## ステラおよびR2のリコールについて

平成19年10月4日

リコール届出番号	1940	リコール開始日	平成19年10月4日
不具合の部位(部品名)	乗降口(ドアロック装置)		
基準不適合状態にあると認める構造、装置又は性能の状況及びその原因	後部右側ドアのドアロック装置において、構成部品に成形不良のものがあるため、ドアを閉めようとしても、ドアロックが開錠位置で止まることがある。そのため、ドアが閉まらなくなることがある。		
改善措置の内容	全車両、当該ドアロック装置の製造番号を確認し、対象の場合には良品に交換する。		
不具合件数	11件		
発見の動機	市場からの情報による。	事故の有無	無し
自動車使用者及び自動車分解整備事業者に周知させるための措置	<ul style="list-style-type: none"> <li>・使用者:ダイレクトメール、直接訪問又は電話で通知する。</li> <li>・自動車分解整備事業者:日整連発行の機関誌に記載する。</li> <li>・改善実施済車には、運転席側ドア開口部のドアロックストライカー付近にNo.1940のステッカーを貼付する。</li> </ul>

## 改善箇所説明図

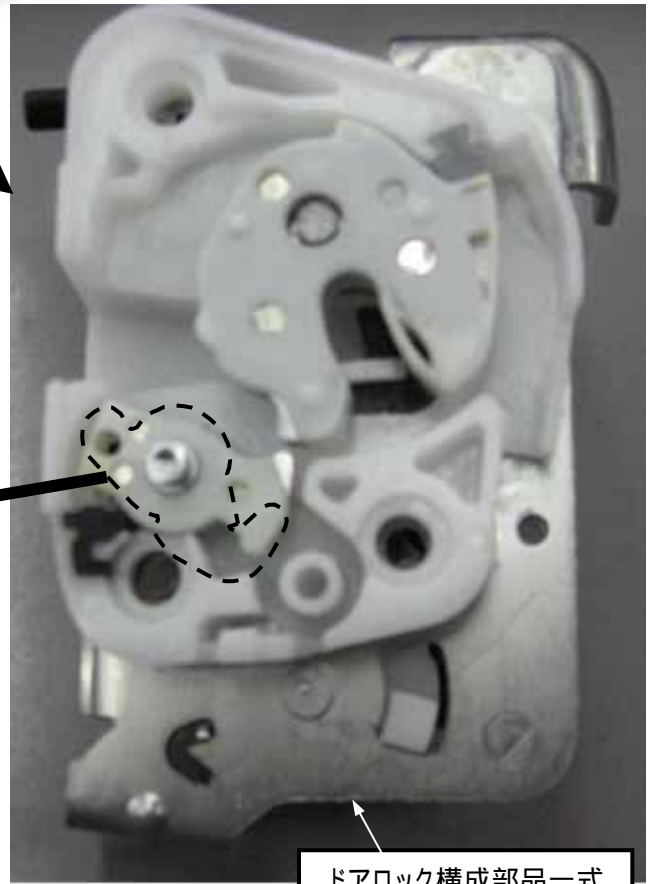
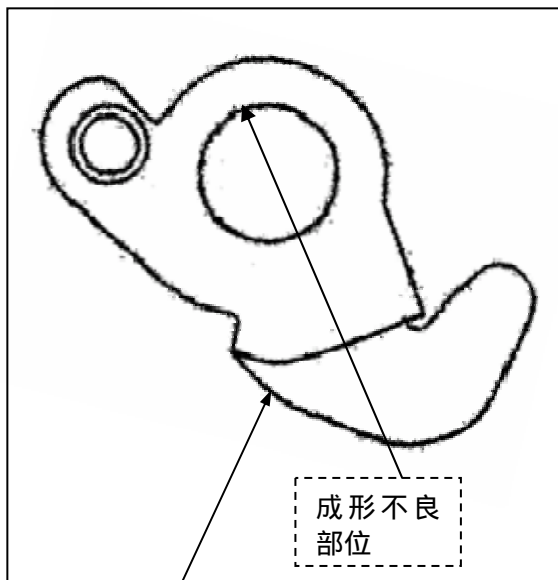
後部右側ドアのドアロック装置において、構成部品に成形不良のものがあるため、ドアを閉めようとしても、ドアロックが開錠位置で止まることがある。そのため、ドアが閉まらなくなることがある。

全車両、当該ドアロック装置の製造番号を確認し、対象の場合には良品に交換する。

ドアロック装置取り付けビスの頭に白ペイントを塗布する。
